**Avis délibéré de la mission régionale d'autorité
environnementale sur le parc photovoltaïque au sol, porté par
la société SAS Centrale Photovoltaïque de Neuilly-le-Réal, et
la mise en compatibilité du PLU de la commune de Neuilly-le-
Réal (03) dans le cadre de la déclaration de projet n°1**

Avis n° 2024-AP-1705

Avis n° 2024-AU-1404

Avis délibéré le 23 mai 2024

Figure 3: Implantation du projet de parc photovoltaïque. Source dossier.

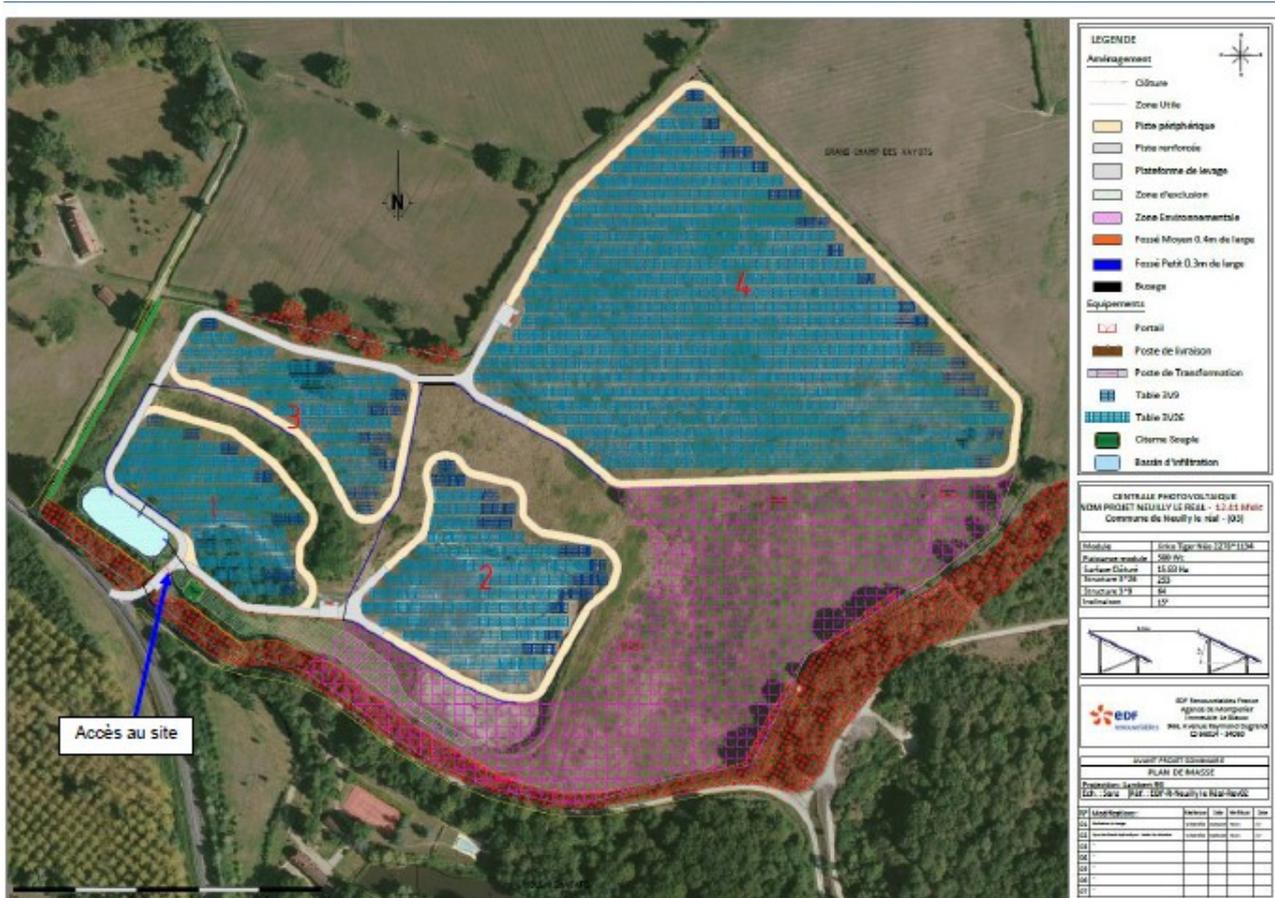
L'Autorité environnementale recommande de fournir dès ce stade l'étude géotechnique relative à la qualité et à la robustesse des sols et de préciser les dispositions finales en termes d'ancrage, ainsi que les incidences du projet sur les sols et sous-sols et de compléter si besoin, les mesures prises pour les éviter, les réduire ou les compenser.

L'Autorité environnementale recommande d'inclure explicitement dans le périmètre du projet de l'étude d'impact le raccordement au réseau électrique, fonctionnellement lié au parc photovoltaïque, d'en évaluer les incidences environnementales et de présenter les mesures prises pour les éviter, les réduire voire les compenser.

Figure 4: Carte des mesures prises vis-à-vis des milieux naturels en phase d'exploitation (source : dossier)

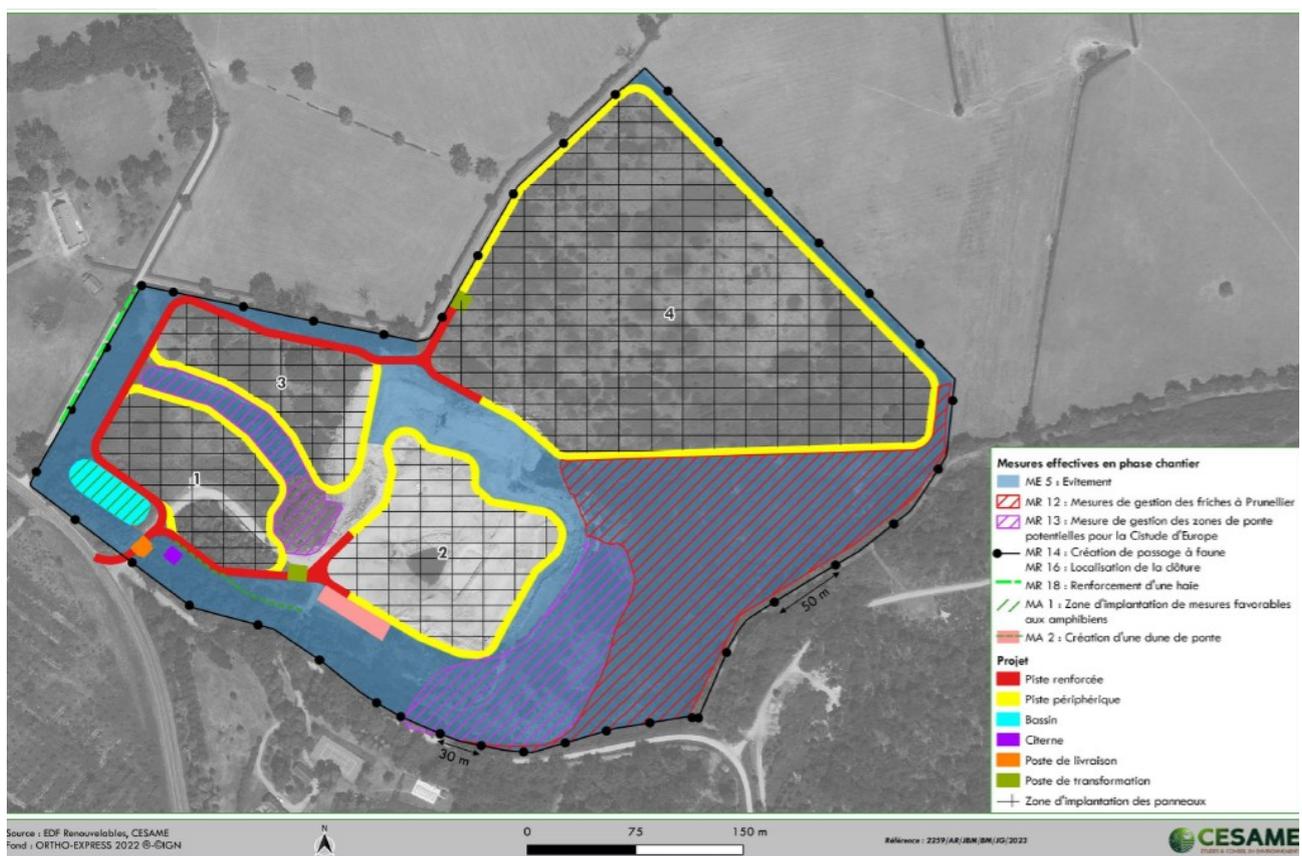
L'Autorité recommande de préciser la méthode d'inventaire, d'approfondir l'état initial pour les chiroptères et de revoir en conséquence les mesures prises pour éviter tout impact sur ceux-ci.
